PAGLIERI, VIA A.

0429

Descrizione prestazionale dell'intervento

Foto del rilievo

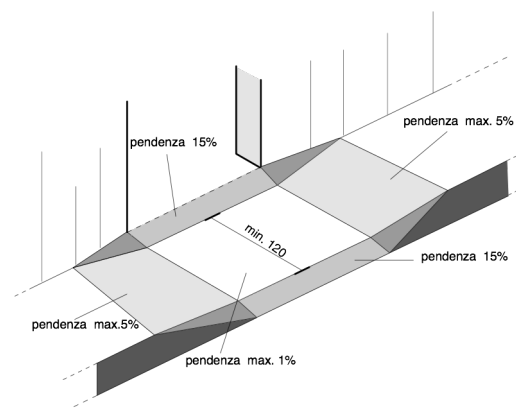
Criticità

Passo carraio inadeguato

Adeguamento passo carraio tramite realizzazione di marciapiedi in rilevato, **abbassando in parte la quota del percorso esistente, in modo da ottenere un doppio piano inclinato, perpendicolare al senso di marcia** e la cui pendenza non supera il 5%. Il manufatto è completo di elemento di raccordo per l'attraversamento dei veicoli (pendenza minima del 15%); la porzione di percorso orizzontale, utile per i pedoni, deve essere di larghezza minima 120 cm.

Occorre fare una buona rasatura della finitura superficiale per evitare di creare altre criticità sulla pavimentazione per le persone con difficoltà motorie.

Materiale suggerito: **Granito**
